第69回監視・評価検討会  
2019年3月18日

福島県原子力発電所の廃炉に関する安全監視協議会  
資料（1）

## 3号機使用済燃料プールからの燃料取り出しの状況 について

東京電力ホールディングス株式会社

## ご質問（1）の回答（2 / 2）

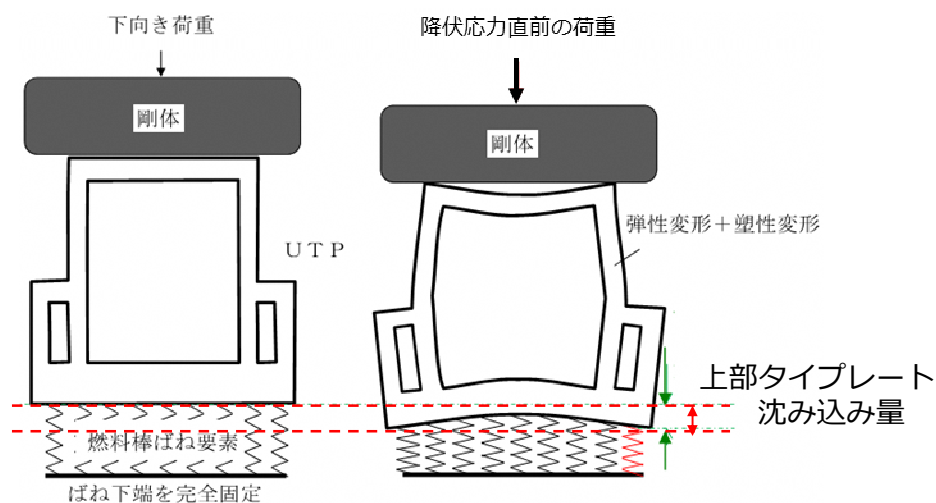
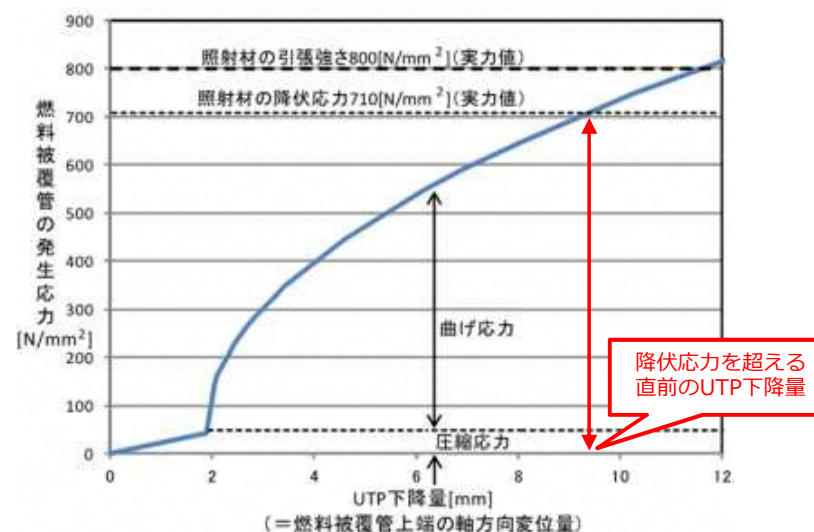
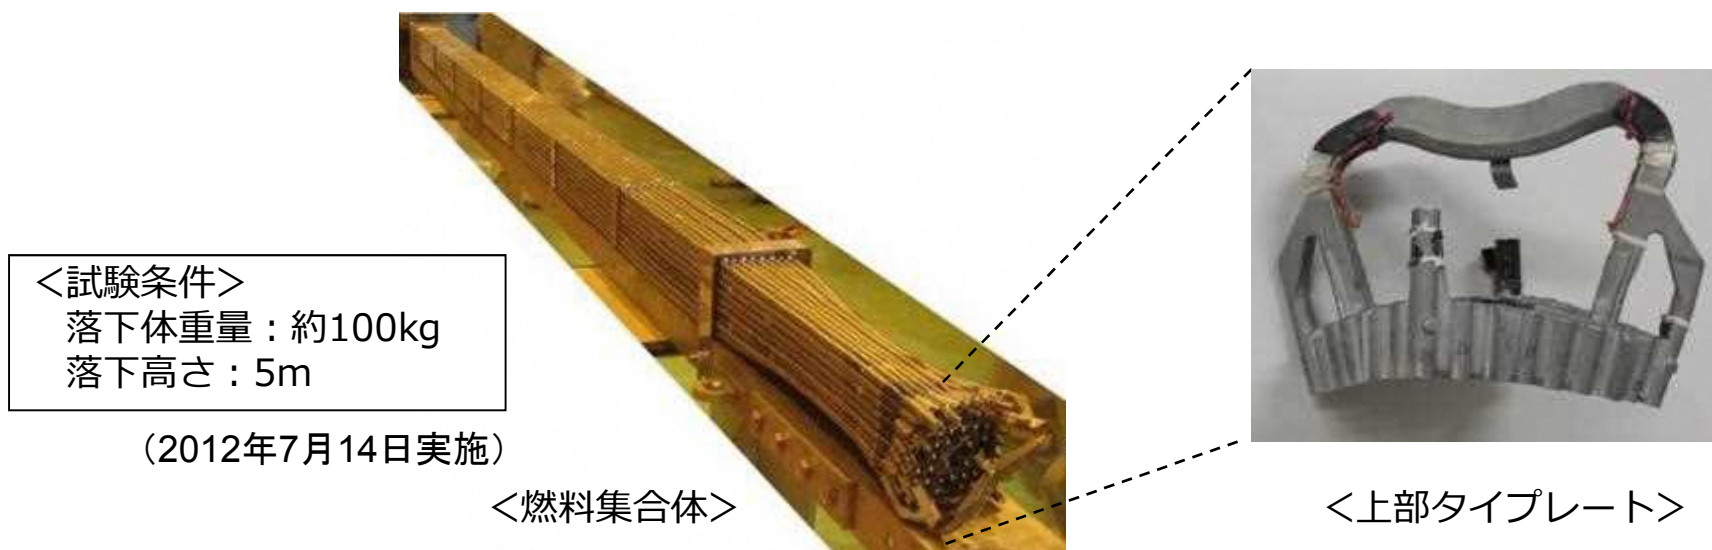
No	ご質問内容
(1)	○ (2019年1月25日資料) 40頁、吸収エネルギーについて説明されているが、強度の話を具体的に説明して欲しい。
(2)	○4号機は落下試験とかやっているが、3号機はどうなっているのか。具体的な話を教えて欲しい。 ○燃料の健全性に対する説明を行って欲しい。
(3)	○今後、不具合対応等で現場での作業が多くあると思う。被ばく管理をきちんとやる必要があると考える。
(4) ※	○ (プール水質の確認について) ガレキ撤去をしたり、燃料を動かしたりという時に3カ月に1度ではどうかなと思います。作業したタイミングで見ることは必要だと思います。

- 前回の協議会にてご説明した、重量物衝突時の燃料集合体に吸収されるエネルギー（吸収エネルギー）の評価にあたっては、被覆管の強度として照射材の降伏応力（ $710\text{N/mm}^2$ ）を用いています。
- 以下に吸収エネルギーの評価の概略を示します。
  - ①重量物の衝突により上部タイプレートが変形し沈み込むと、燃料被覆管が圧縮され、応力が発生する（図1）。
  - ②上部タイプレートの沈み込みに伴い、燃料被覆管に発生する応力を求める（図2）。
  - ③被覆管の応力が照射材の降伏応力を超える直前の上部タイプレートの沈み込み量を求める（図2）。
  - ④③で求めた沈み込み量に至るまでに、上部タイプレート、燃料被覆管等が吸収するエネルギーを求める。
